## 馬淵川中流部治水メモ

### 1. 馬淵川水系河川整備計画(指定区間:八戸圏域)の概要

図-9 アーマ・レビーの構造の例（ジオメンブレンによる堤防補強工法）

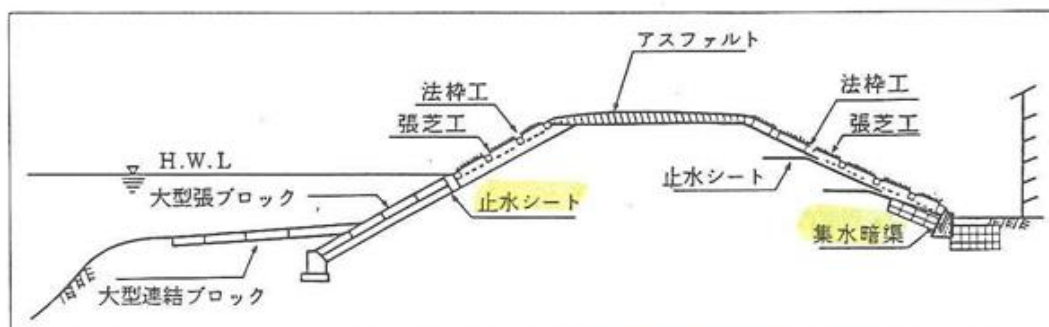
「緩傾斜堤とすることができない場合は、ある程度の補強対策としては、図-9（本メモ p21）に示すアーマ・レビー工法も1つの案として考えられている。この工法は、既設堤防の表面付近に不透水性のジオメンブレンを敷設し、河川水や雨水が堤体表面から堤体内に浸透するのをなるべく少なくすることによって、既設堤防の安定性の向上を図るものである。

「アーマ・レビー(耐越水堤防、鎧をかぶった堤防)は、いわゆる超過洪水に耐えることはできず、超過洪水対策としては、抜本的な高規格堤防の整備を考える必要があり、また技術的検討課題も多く残されているが、堤防に少しでも越水に対する抵抗力を持たせることは重要であり、引き続き検討を深めていくべきであると思われる」

土木研究所が開発したアーマ・レビーは、兵庫県の一級河川加古川(1730 km<sup>2</sup>)で具体化され、昭和 63 年には同研究所が「**加古川堤防質的強化対策調査報告書**」を公表しています。この中で、「加古川堤防の質的強化を目的として、大型堤体模型を用いた越流実験および浸透実験により、耐越水工法および耐浸透工法の検討を行った。その結果、耐越水工法については、ふとんかごを用いた裏法尻保護工およびジオメンブレンを用いた裏法保護工が十分な耐越水能力を持つことが確認された。」とされており、両氏の論文は、こうした経緯を踏まえて執筆されたもので、次に述べる「河川堤防設計指針・第 3 稿」への先駆けとなった文献だと思っています。
